**Zeitschrift:** Bulletin technique de la Suisse romande

# Concours d'architecture ouvert par la Banque Cantonale Vaudoise, à Lausanne.

# CONCOURS BANQUE CANTONALE VAUDOISE ${\rm A\ LAUSANNE}$

IVme prix : projet «B. C. V.», de M. C. Thévenaz, architecte, à Lausanne.

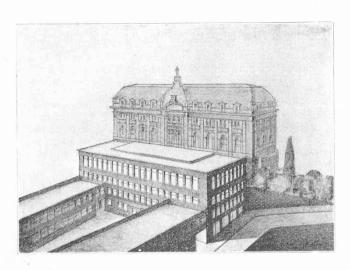
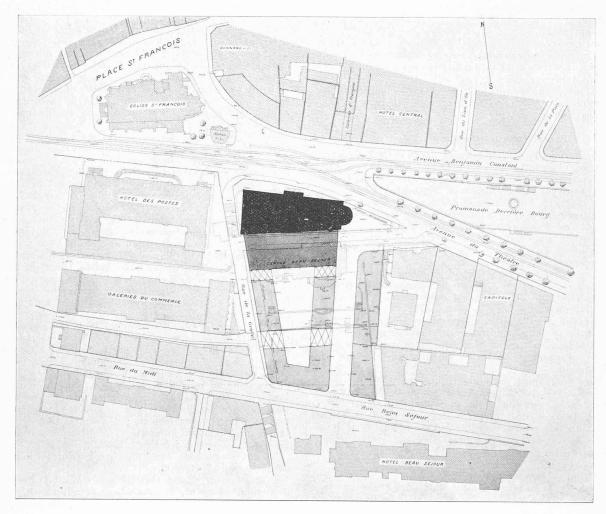
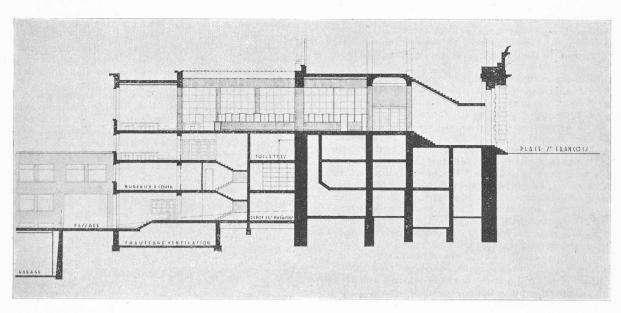
Nº 4. B. C. V. — Solution défavorable pour la nouvelle voie. L'annexe, de dimensions peu modestes, possède un hall bien conditionné. Le Service des titres est favorable. Modifications importantes du rez-de-chaussée actuel. Les modifications prévues au 1<sup>er</sup> étage sont superflues et sans intérêt. Manque d'étude et de caractère dans l'indication de l'architecture extérieure.
